PREVOST

**BULLETIN DE
GARANTIE**

BG23-16B

DATE :	Novembre 2023	SECTION : 06 ÉLECTRIQUE
EXPIRATION :	Janvier 2026	
SUJET :	SOLUTION POUR DÉCHARGEMENT DE LA BATTERIE D'UN VÉHICULE SANS PRÉCHAUFFAGE

Figure 1 : Localisation du harnais sur H3-45

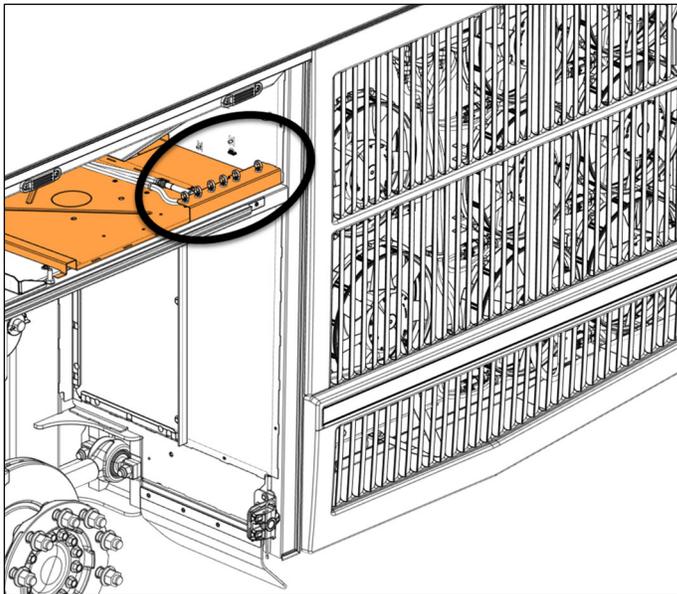
1. Localiser les connecteurs sur le véhicule : référer à la **figure 1** ou la **figure 2**

2. Débrancher les connecteurs CSX1 et CSX3

3. Installer sur le connecteur CSX1 le bouchon 564069. Installer sur le connecteur CSX3 le bouchon 564660.

4. Sécuriser le harnais avec des attaches 504637(4x).
